wijz. :	wijz. :	wijz. :	wijz. :	Onderwerp: VO luchtbehandelingsinstallatie begane grond - fase 2		Versie: 1.0	
				Project: Fiducie College		Omschrijving: VO	
				Adres: Derkinderenstraat 44		Status: Concept	
				Plaats: Amsterdam		Tekenaar:	Schaal: 1:100
wijz. :	wijz. :	wijz. :	wijz. :			Datum: 21-11-25	Formaat: A2
						Projectnummer 5510003	
						Bladnummer: WL-00	
				Bestandsnaam:

BALK 105

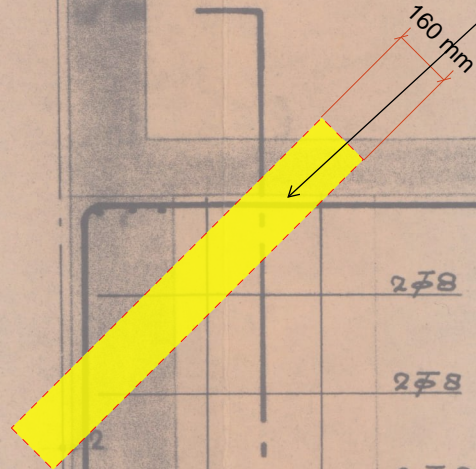
De riolering kan niet door balk 105 worden gevoerd en moet daarom naast de balk worden aangebracht.

best. poer en balken niet doorboren

In deze balk kan eventueel een sparing worden aangebracht, maar uitsluitend in het midden.

opp hoofdwap. is groot
balk; advies is hier niet
door heen boren!

Is het toepassen van een flexibele buis een optie?
Bestaat er een systeem waarbij de buis vanaf buiten
door de constructie kan worden ingevoerd, mits
dergelijke systemen beschikbaar zijn?

Schuin boren is eventueel mogelijk,
maar dan wel naast balk 105 en door
balk 109. De buis moet dan hier door
de vloer heen, tussen de poer door en
schuin door de balk. Dit is constructief
gezien de meest ongunstige situatie.

Let op: indien dit de enige optie is,
moet ik dit narekenen.

Een derde optie; indien technisch haalbaar, kan de leiding door de betonwand worden gevoerd en vervolgens loodrecht naar beneden worden geleid en aangesloten?

met deze optie kan je ook boven de balk naar buiten
